DECRETO DIRIGENZIALE

Provvedimento di VIA integrata con la Valutazione di Incidenza Appropriata nell'ambito del Provvedimento autorizzatorio unico regionale ex art. 27-bis D.lgs.152/2006 e ss.mm.ii. relativamente all'intervento "Progetto di un impianto di produzione di energia elettrica da fonte solare denominato "MAZZAFARRO" della potenza di 7,49 MWp ubicato nel Comune di Mondragone e Castel Volturno (CE), ricadente in AREA IDONEA ai sensi del D. Lgs. 199/2021 (art. 20, c.8, lettera c-quater, in presenza delle condizioni di cui alle Linee Guida ex D.M. 52/2015, come meglio specificato di seguito, con opere di connessione e Stazione SE "Cancello 36" nei Comuni di Mondragone, Castel Volturno e Cancello ed Arnone (CE), con batterie di accumulo di 20,00 MW B.E.S.S" - Proponente: Mazzafarro S.r.l. - CUP 9919

Scheda per l'istruttoria delle procedure di Valutazione di Impatto Ambientale integrata con la Valutazione di Incidenza

CUP: 9919 - Proponente: Mazzafarro srl

Figura 41: Stralcio Tavola TDE-05c - Attraversamento del Cavidotto del fiume Volturno

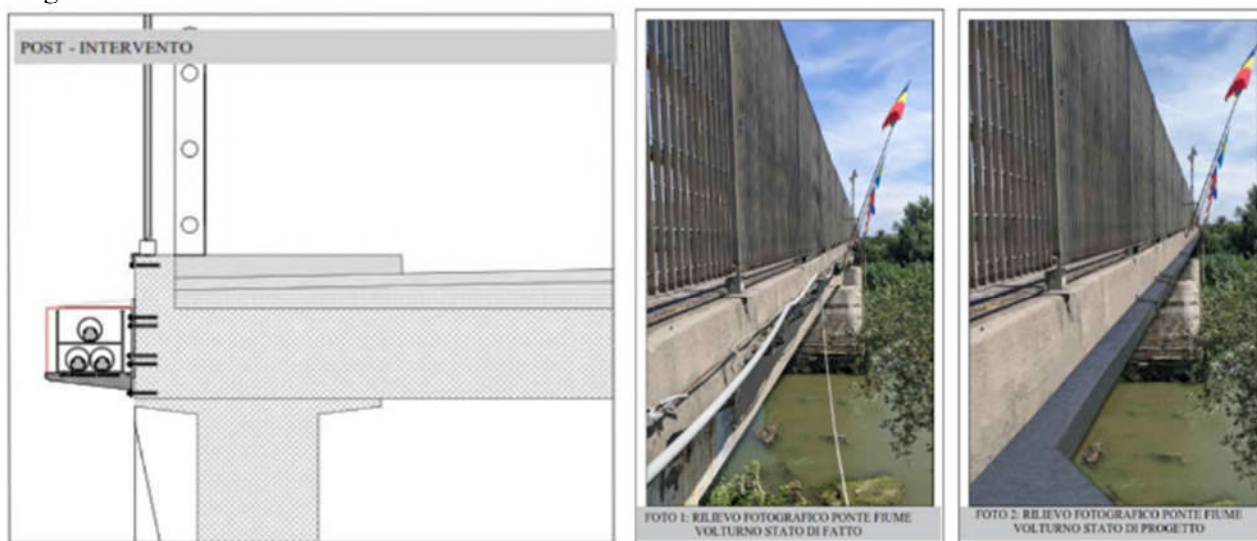
Il cavidotto durante il suo percorso di connessione alla "Stazione Elettrica Cancelli380/150/36" interseca il corso d'acqua Fiume Volturno e costeggia, lungo il percorso sulla viabilità pubblica SP158, il Canale Agnena. Il collegamento in cavo entro le fasce di tutela è interrato su viabilità esistente e in corrispondenza degli attraversamenti dei corsi d'acqua, gli stessi saranno posati mediante TOC o Spingi-tubo, al fine di non interferire con l'alveo del canale ed evitando qualsiasi alterazione del normale deflusso delle acque.

Si precisa, inoltre, che l'attraversamento del corso d'acqua "Fiume Volturno" verrà effettuato con posa del cavidotto 36 kV mediante ancoraggio del/dei cavi sul fianco dell'opera esistente (spalletta del ponte), garantendo l'assenza di interferenze con la sezione libera di deflusso dell'opera medesima. Tale tecnica, consente di proteggere il collegamento elettrico dagli effetti delle eventuali azioni di trascinamento della corrente idraulica. Si prevede, quindi, un intervento meno invasivo possibile e compatibile con il regime idrografico delle aree:
